SOUBOR VYSVĚTLENÍ ZADÁVACÍ DOKUMENTACE Č. 7

**Přístavba a modernizace
Základní školy – Lipůvka**

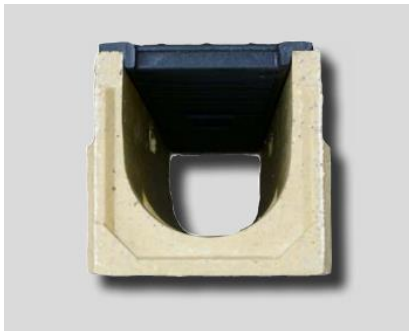
Žlab odvodňovací polymerbeton, zatížení C250 kN, včetně dodávky roštu a žlabu - 67,5 m
jaký je vnitřní profil žlabu?

jak je řešeno napojení na kanalizace? Přes odtokovou vpust?

Dovolujeme si zadavatele požádat o doplňující informace vč. výkresové dokumentace.

Polymerbetonový žlab je z polymerbetonu. Výška žlabu je 180 mm. Spodní líc/profil je půlkruhový. Na terasách se žádné žlaby z polymerbetonu nevyskytují. Požadovanému zatížení odpovídá rošt z tvárné litiny. Žlab není perforovaný. Odtok je zajištěn čelní stěnou s odtokem, případně vpustí.

Tvárná litina

- ☐ Můstkový rošt
- ☐ C 250 kN
- ☐ Délka 0,5 m
